Projet Parkway

**Modification des plans de la demande de permis en vue de répondre
aux conditions de l'avis de la commission de concertation et
d'améliorer l'accessibilité de la zone d'activités portuaires**

Note explicative et addendum au rapport d'incidences

Localisation des zones d'extension de voirie présentée sur fond de photo aérienne et extrait de la carte d'affectation du sol du PRAS

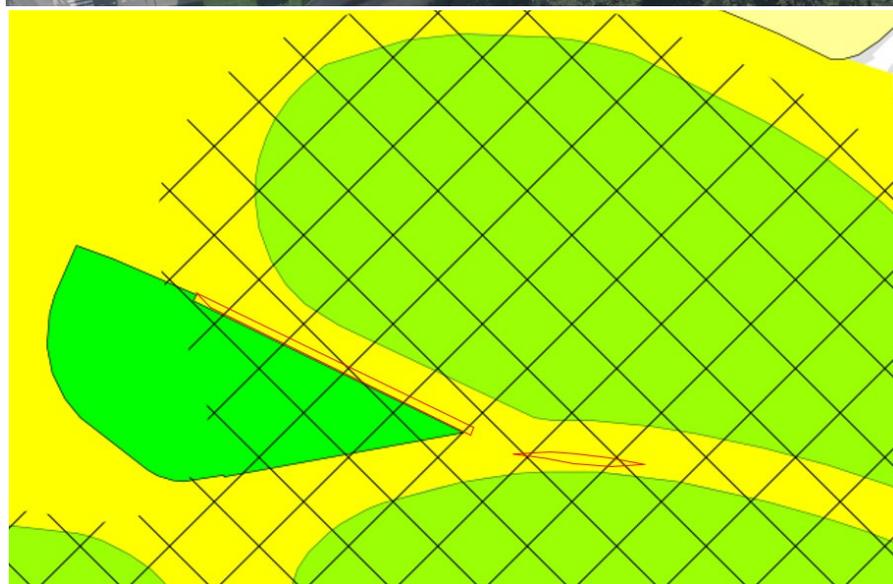
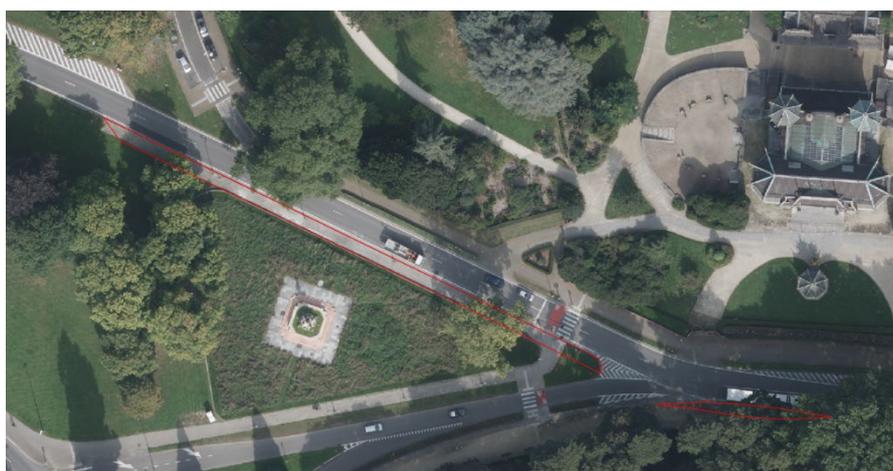
Afin d'assurer la continuité des trois bandes de circulation de l'avenue Van Praet jusqu'à l'échangeur formé par le rond-point du Gros Tilleul, des élargissements de voiries sont prévus à hauteur du parc des jardins du pavillons chinois. Ces extensions de voirie concernent une lentille de 75m² de l'accotement entre la chaussée et le domaine royal et, d'autre part, une bande de trottoir longeant l'espace vert de la fontaine de Neptune (2.75m x125m). Les deux interventions d'extension de voirie sont en zone d'espace structurant au PRAS. Elles sont représentées sur les figures reprises ci-dessous.

Les figures reprises ci-dessous reprennent, sur photo aérienne et sur la carte d'affectation du sol du PRAS, les deux zones d'extension de voirie.

Illustration du carrefour Van Praet/ Ch. de Vilvorde organisé en rond-point et, en pointillé noir, la nouvelle connexion

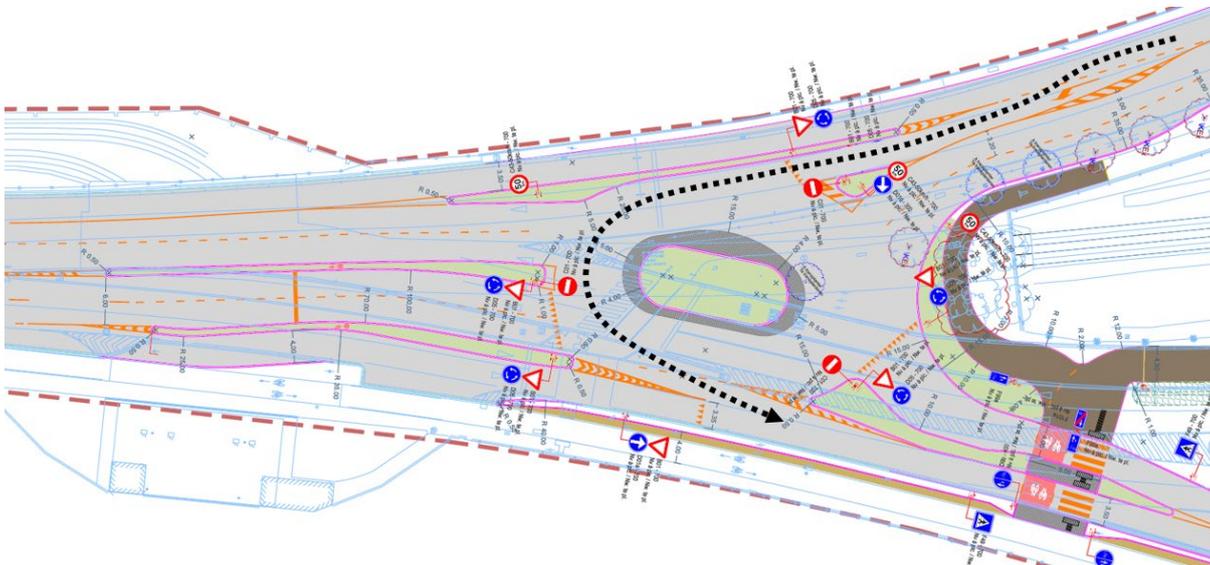
Le projet modifié intègre également une adaptation importante au croisement de l'avenue Van Praet et de la ch. de Vilvorde : le carrefour comporte un rond-point central (avec des voies latérales de by-pass) afin de permettre la liaison entre le R21 '*entrée ville*' et la branche Est de la chaussée de Vilvorde.

A cet effet, un carrefour giratoire est prévu et conçu de manière à assurer le maintien des capacités de trafic pour toutes les branches du carrefour.

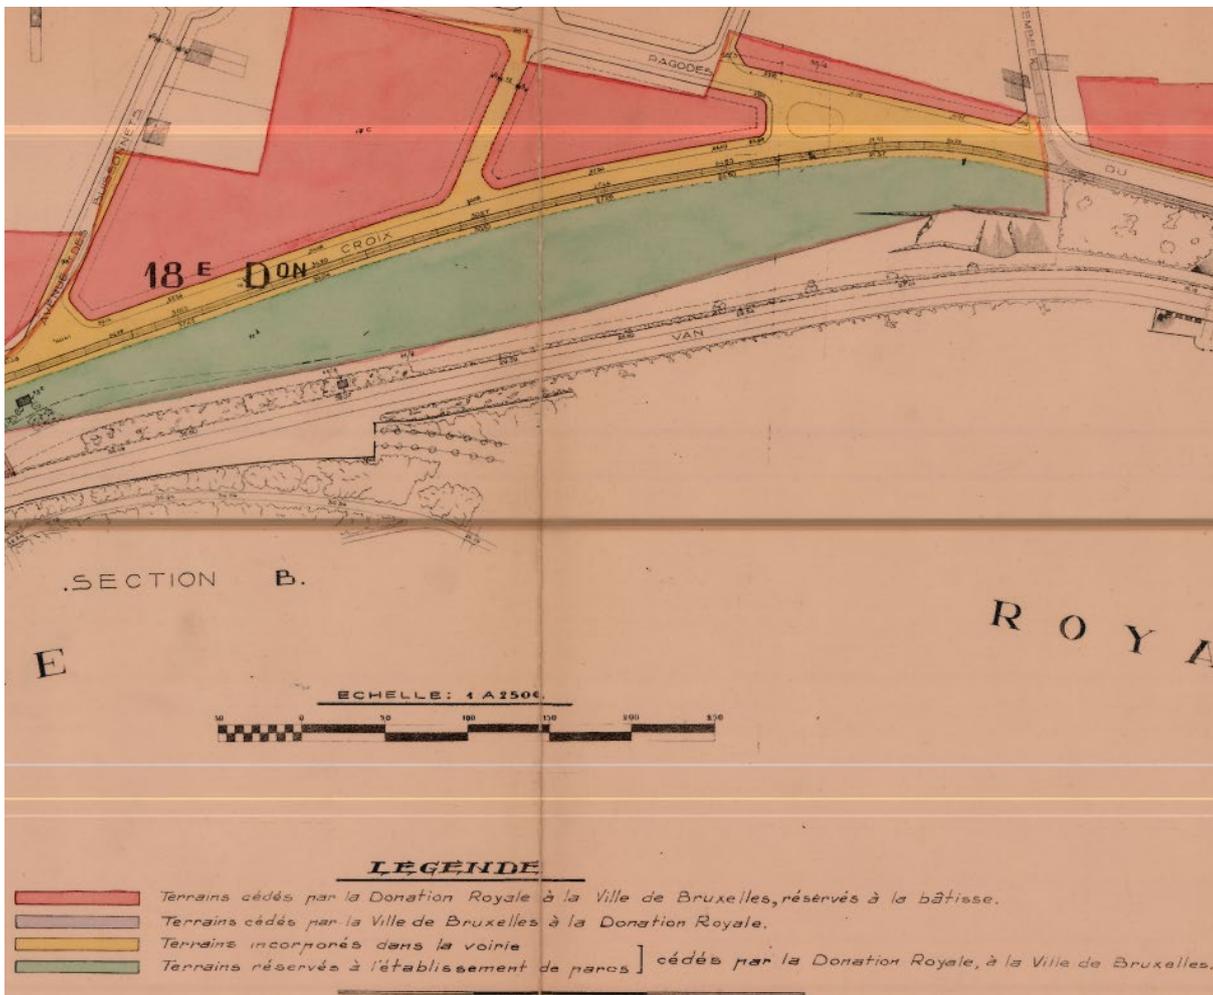
- compléter l'offre d'équipements extérieurs par : un agoraspace, une zone de skatepark, des tables de ping-pong et une plaine de jeux, une fontaine d'eau potable ainsi que des bornes de recharge électriques pour vélos ;

Parmi les équipements proposés dans la présente demande de permis modifiée, le projet prévoit un parcours santé avec 12 équipements divers de fitness disposés le long de la voie cyclo-piétonne du parkway.

Localisation sur photo aérienne et illustrations photographiques des 4 marronniers à abattre

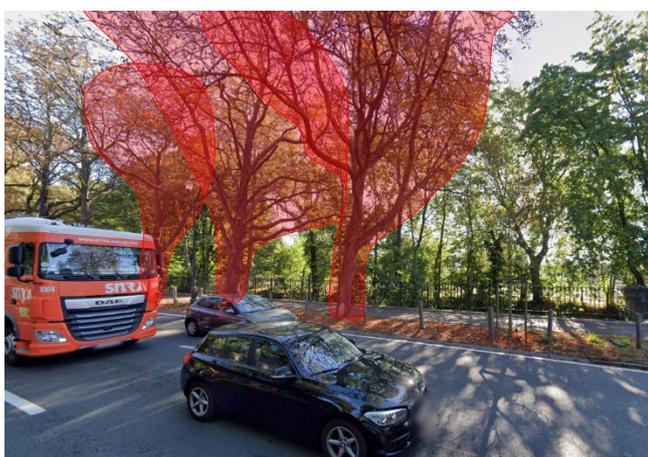
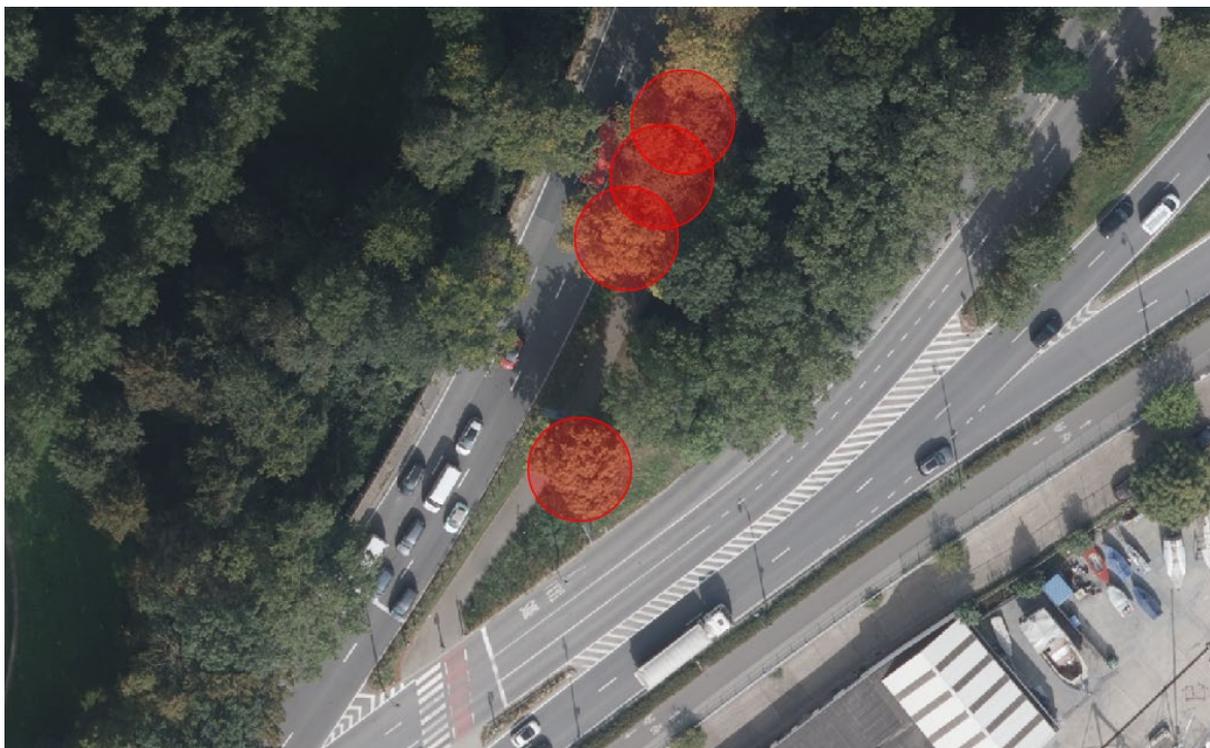
- L'aménagement du giratoire entame, sur une trentaine de mètres, l'alignement de marronniers de l'avenue Van Praet afin de permettre l'élargissement de la voirie nécessaire au bon fonctionnement du carrefour. Ainsi, trois vieux marronniers de l'alignement doivent être abattus et deux jeunes marronniers doivent être déplacés. Un quatrième vieux marronnier présent sur le triangle de séparation entre Van Praet et Ch. de Vilvorde doit également être abattu.
